改善箇所説明図

改善の内容

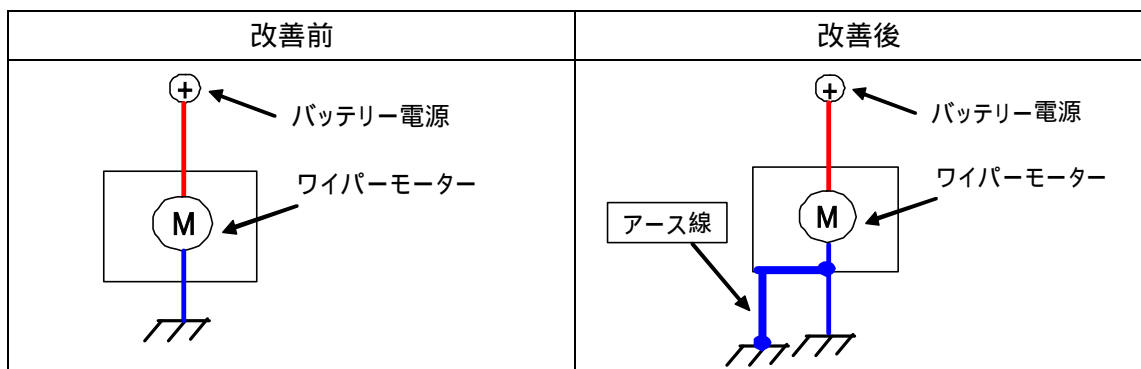
フロントワイパーモーターにおいて、アースターミナルが変形しているものがある。そのため、アースターミナル接点部が導通不良に至ることがあり、フロントワイパーが作動しなくなるおそれがある。

全車両、フロントワイパーモーターにアース線を追加する。

識別：右フロント・サスペンション取付け部のストラット・バー・ブラケットに白ペンを塗布する。
